## 5. 頂いたご提案と計画の具体化の検討等における考え方

みなさんから頂いたご提案に関して、計画の具体化の検討等における考え方を整理しました。

### ○東名ジャンクションを砧公園（または大蔵運動公園）に設置する案の検討

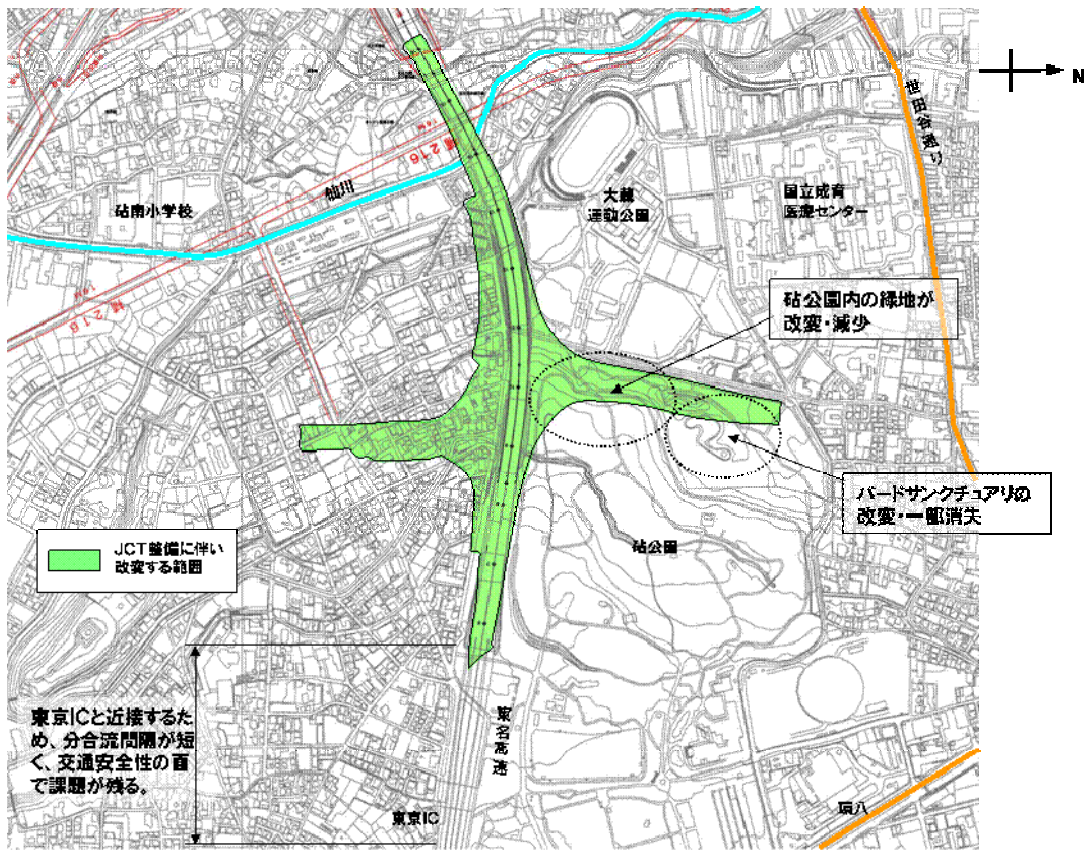
- ・大泉インター近くには八の釜の憩いの森があり、絶えたことのない湧き水がある。これら避けてインターを設置して欲しい。
- ・水脈をはずして再計画が出来ないものか。余りに住民にとって大切に守って来た公園などの近くばかり選んでおられるのが不思議。
- ・三宝寺池、善福寺池、井の頭の池の近く通ること地下水脈などの様な影響があるのか心配です。ルートを変更する等、是非一考をお願いします。
- ・大深度地下の方式をとるのであれば従来の計画と大きく変化しているはずである。昭和40年代に線を描いた路線を守らなければいけないという理由はない。もっと直線的な線を描くことが予算をへらすことにならないか。
- ・必要性、ルートをもう一度考えてみる必要がある（40年も前の案である）。
- ・なぜ、野川の下を活用しないのか。その理由は？法令の改正が必要であれば、なぜしないのか。その理由？
- ・ルートを複数案提示し、現在のルートを選んだ根拠を示してほしい。
- ・砧公園の地下にトンネルを通し、東名高速と地下でむすんでほしい。
- ・野川への影響や立ち退き等少なくするため、東名ジャンクションを砧公園の体育館の地下につくる等してほしい。
- ・多摩川の上に東名ジャンクションをつくることはできないのか。
- ・現状の計画ルートで、早期実現を目指して欲しい。

中央ジャンクションから成城学園駅地下付近を大深度で通過し、砧公園（または大蔵運動公園）に東名ジャンクションを設置した案と現計画案について、道路構造基準との整合や周辺への環境への影響などについて比較検討を行いました。

砧公園に設置する場合、公園の最も西側に設置した場合でも東京インターチェンジとの間に道路構造上必要な距離が確保できません。なお、ジャンクションの設置に伴い、バードサンクチュアリを含む大規模な緑地の改変が伴う等の問題も生じます。

大蔵運動公園に設置した場合は、大蔵運動公園にある多くの施設の移転が必要になるとともに、仙川沿いの崖線の改変に伴い、湧水や緑地が消失するなどの問題が生じます。

### ○既都市計画における東名高速交差部の計画

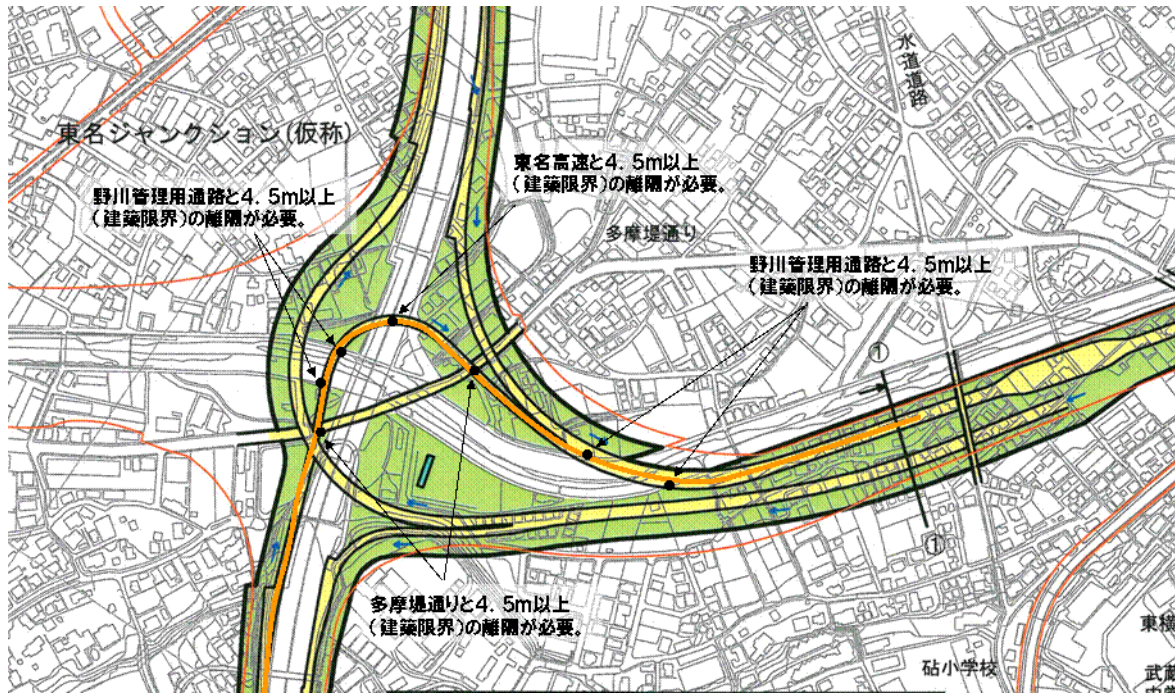
- ・大気汚染は下に降りてぜん息の患者を増やすと思います。どうしても実行されるなら地下でお願いしたい。
- ・景観の問題として、東名ジャンクションのランプは東名高速よりも下にしてほしい。
- ・周辺の大気への影響を考えると東名ジャンクションを地下化してほしい。東名以南に延伸する際にジャンクションを地下にしたほうが効率的ではないか。
- ・東名ジャンクションは、景観保護、海風・野鳥の飛来を阻害しないよう完全に地下化してほしい。
- ・せめて八の釜の森を現状のまま残すことの出来るような開口部の地下化をお願いしたい。
- ・大泉インターチェンジ・ジャンクションは地元の意向を良く知って、一帯を大きな緑のゾーンづくりを構想し、インター～ジャンクションは全て地下に収容する。
- ・白子川の深さは6mくらいでその5～7m下をランプが通ればよい。いま18mの深さの外環本線下に何も無いのだから、それを下げるのは何でも無いはずだ。

既都市計画では、多摩堤通りを東名高速と交差する位置で分断（通行不可）するものとしたうえで、東名ジャンクションのランプすべてを東名高速の高架下を通過させる計画となっています。

現在の多摩堤通りは、当該地域の生活道路としての機能のみならず、幹線交通を担う道路としても必要不可欠な道路であると認識しています。

このため、現在検討している計画概念図等では、多摩堤通りを分断させない等の理由で、東名以北側のランプを東名高速の上を通過させる計画としているものです。

### 東映通りに外環（東名方向）への出入口を追加した場合

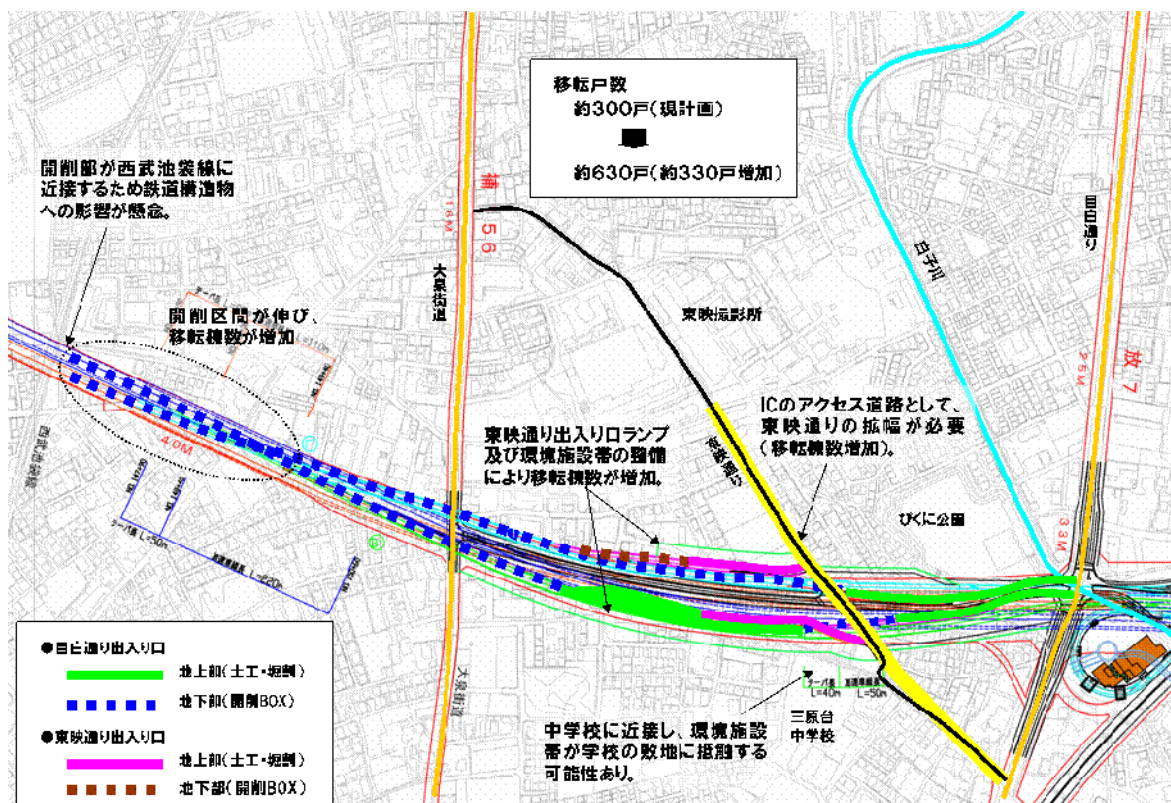
- ・東八道路インターチェンジは入口より出口を多く設定すると渋滞が少なくなると思います。
- ・大泉インターは動線が多いので出入口の混雑が懸念される。ダブルインターが必要である。

東映通りへの外環の出入口ランプを設置した場合、開削区間が伸びることになり、移転棟数が増加することとなります。また、東映通り出入口のランプを設ける場合、その周辺に環境施設帯を設けることとなるため、さらに移転棟数が増加するとともに、三原台中学校の敷地に抵触する可能性があります。また、東映通りはインターチェンジのアクセス道路としては容量が少ないため、拡幅が必要となることから、さらに移転棟数が増加する恐れがあります。
